現象

改善内容

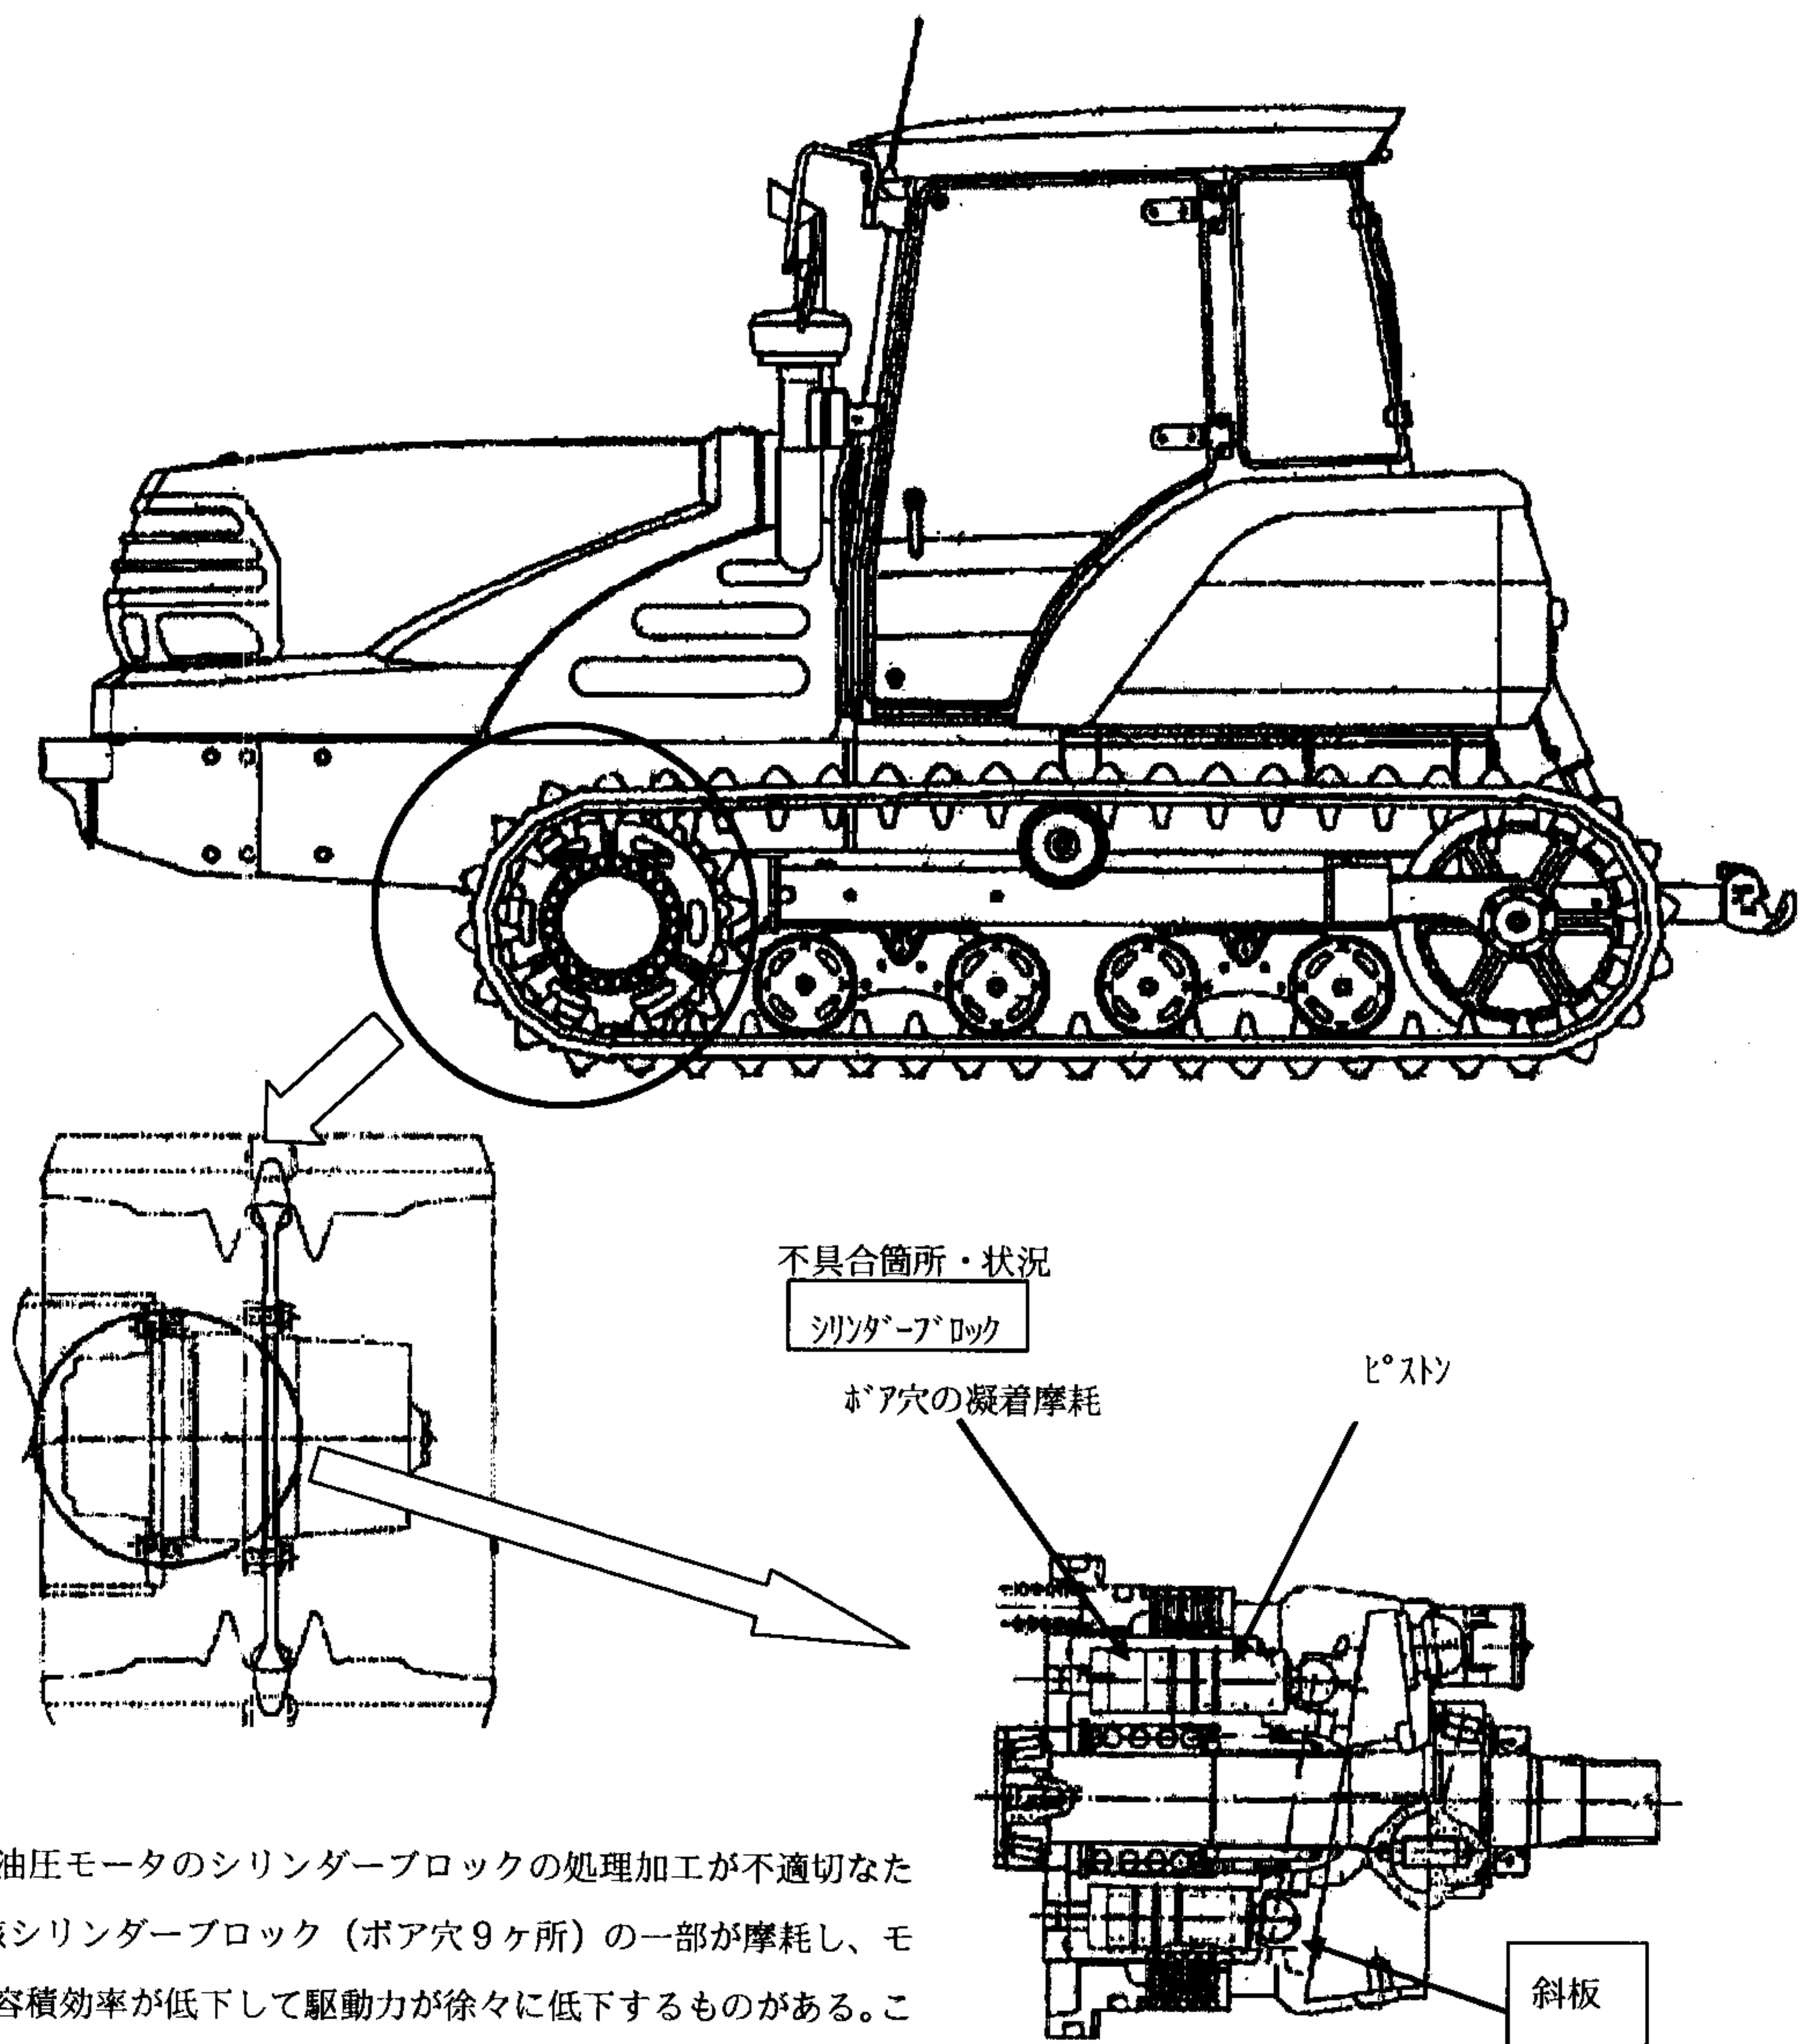
走行用油圧モータのシリンダーブロックの処理加工が不適切なため、当該シリンダーブロック（ボア穴9ヶ所）の一部が摩耗し、モータの容積効率が低下して駆動力が徐々に低下するものがある。このため、そのまま使用を続けると、摩耗が進行し更に容積効率が低下する事により、操舵できなくなり、最悪の場合、走行不能となるおそれがある。

1. 耐摩耗性を向上させる為、熱処理を変更したシリンダーブロックに交換する。
2. 遠心力によるピストンのボアへの押付力を低下させる為、モータの回転数を低減させる斜板を交換する。

注： は、交換部品を示す。
